罗城仫佬族自治县供水安全保障项目-八冬至黄泥垌输水管线工程投标疑问的回复函及澄清答复（一）

根据潜在投标人提出的关于罗城仫佬族自治县供水安全保障项目-八冬至黄泥垌输水管线工程上控价预算问题的疑问（招标项目编号：E4512002876004140001），回复如下：

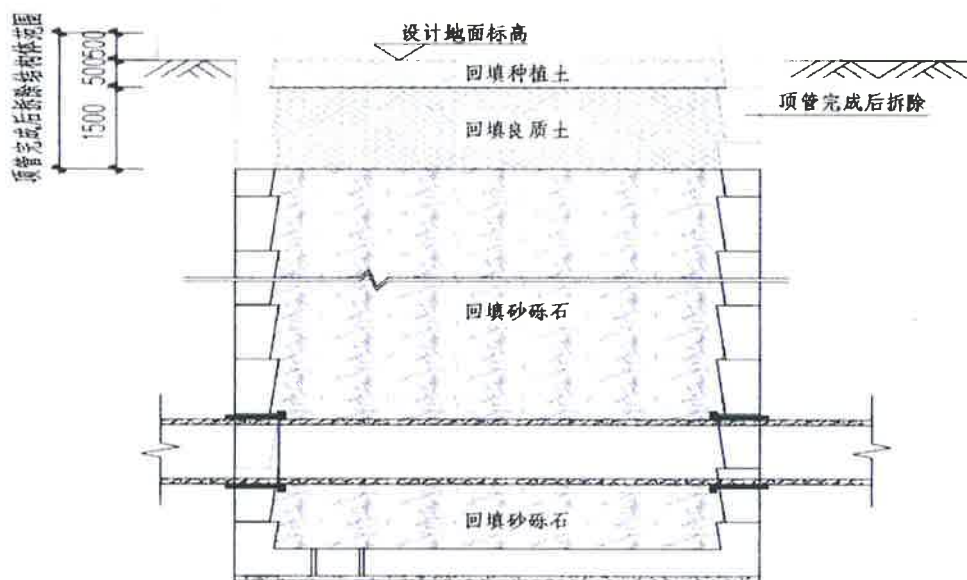
1.4 钢板桩部分清单特征注明钢材均以自有材料考虑，那也应该要考虑实际的钢材摊销费用或租赁费，而清单中仅将材料费删除，未计算摊销数量或租赁钢材费用。

预算回复：预算清单已明确按照自有材料考虑，不是按照租赁考虑。清单项已综合考虑了钢材摊销费。

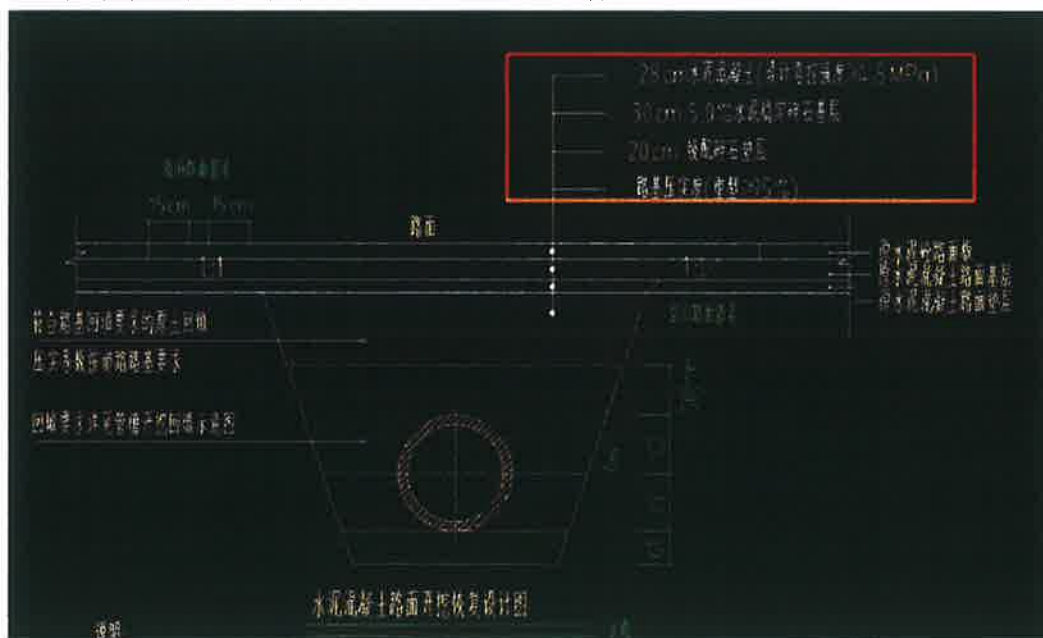
2.3 (1) 设计路面厚度为 28cm 厚混凝土路面，清单为 20cm 厚，厚度不一致。

预算回复：设计变更单已明确改为 20cm 厚路面（详见变更单 01）。

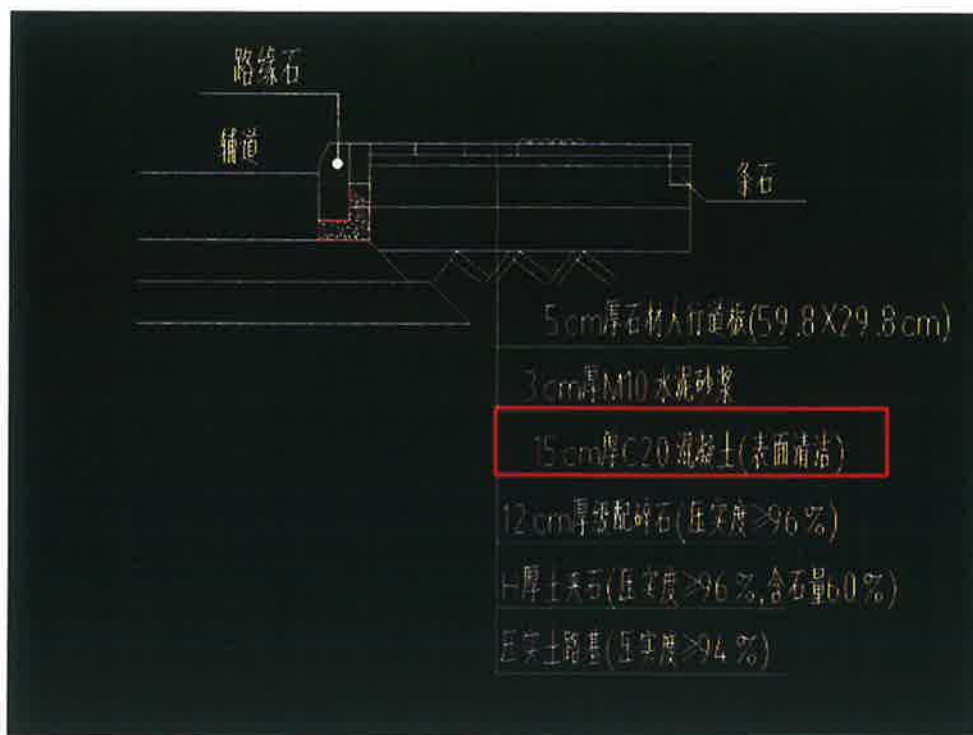
(2) 设计混凝土路面下为 30cm 5% 水泥稳定碎石基层，控制价中缺少清单单价及工程量，应增加。

预算回复：设计变更单已明确取消水稳层做法（详见变更单 01）

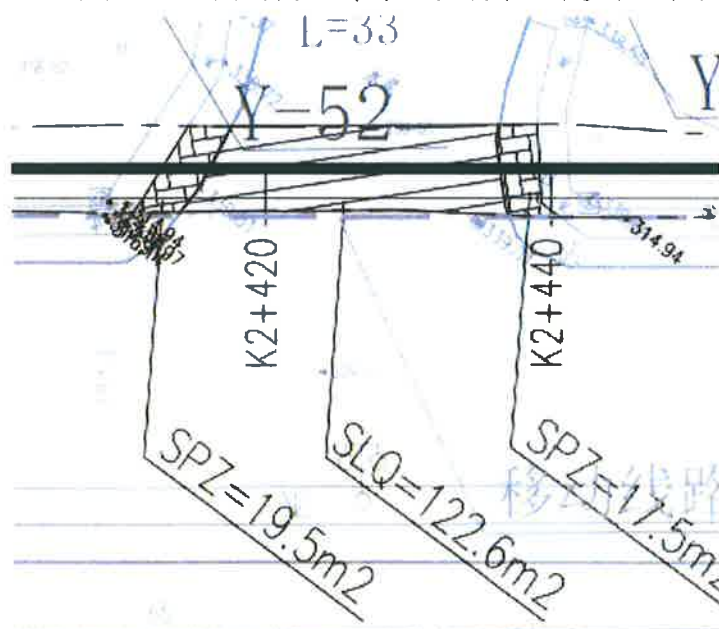
材料名称、规格	单位	数量	控制价除税单价	单个重量 (kg)	信息价除税单价	单价差值	合价差值
双插短管 DN500	个	2	1023.01	138.20	1124.80	-101.79	-203.58
双插短管 DN600	个	2	1243.07	182.00	1481.29	-238.22	-476.43
双插短管 DN800	个	1	2248.67	285.50	2393.91	-145.24	-145.24
承插异径管 DN800×500	个	1	1880.08	272.20	2282.39	-402.31	-402.31
承插异径管 DN800×600	个	1	1238.94	252.00	2113.01	-874.07	-874.07
22.5° 承插弯头 DN500	个	3	846.90	117.00	952.26	-105.36	-316.07
22.5° 承插弯头 DN600	个	2	939.70	161.00	1310.37	-370.67	-741.34
22.5° 承插弯头 DN800	个	2	1980.00	331.00	2775.42	-795.42	-1590.84
90° 承插弯头 DN600	个	1	1233.63	301.00	2449.82	-1216.19	-1216.19
90° 承插弯头 DN800	个	1	2079.65	521.00	4368.56	-2288.91	-2288.91
单承单盘排气三通 DN800×80	个	16	1883.19	278.00	2331.02	-447.83	-7165.26
单承单盘排泥三通 DN800×200	个	11	2555.75	330.00	2767.04	-211.29	-2324.15

K9 级球墨铸铁给水管 DN800 T 型 接口	m	5965	1008.85		1185.84	-176.99	-1055745.35
合计:							-1073489.75

预算回复：材料价格有波动，本次价格根据财询价定价，以预算价为准。

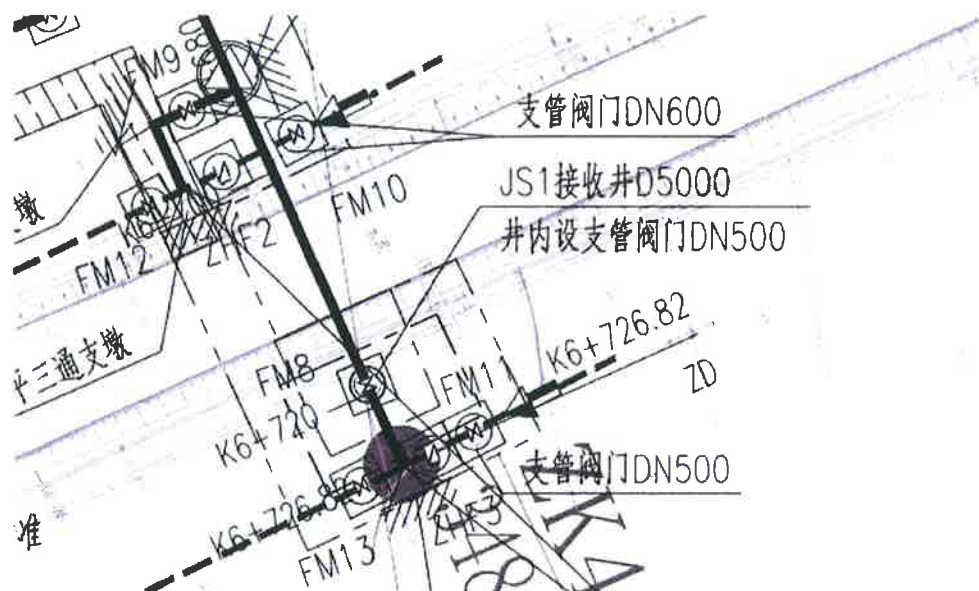
1. 位于人行道、道路上的检查井四周 50cm 范围应采用混凝土回填，否则井这边不可避免存在后期沉降，建议补充该设计大样，并增加回填混凝土量工程清单。

答复：按图施工。
